Teie 07.11.2022 EHR menetlus 330143

Meie 21.11.2022 nr 7.1-2/22/25259-2

**Tori vald, Kilksama küla ja Rütavere küla
Kivisilla tee viadukti sild BR2218, Kivisilla
tee OR2218 ehitusloa eelnõu
kooskõlastamata jätmine**

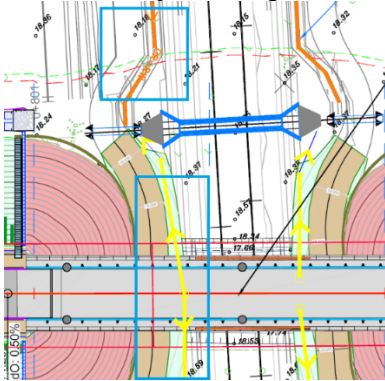
Ehitusloa aluseks olev projekt ei vasta Transpordiameti tüüpilistele nõuetele. Esitame eelnõuga kaasas olevale projektile järgnevad märkused. Nimekiri ei pruugi olla lõplik.

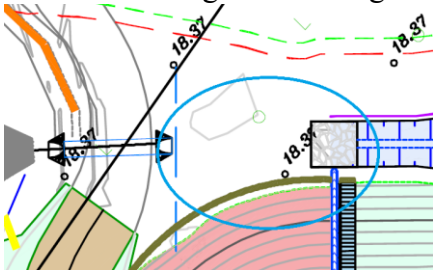
28. Kuidas on lahendatud raudteealuse truubi ja kraavi ühendamine? Joonisele kanda truubi ja kraavi otste kõrgusarvud ning truubi diameeter.
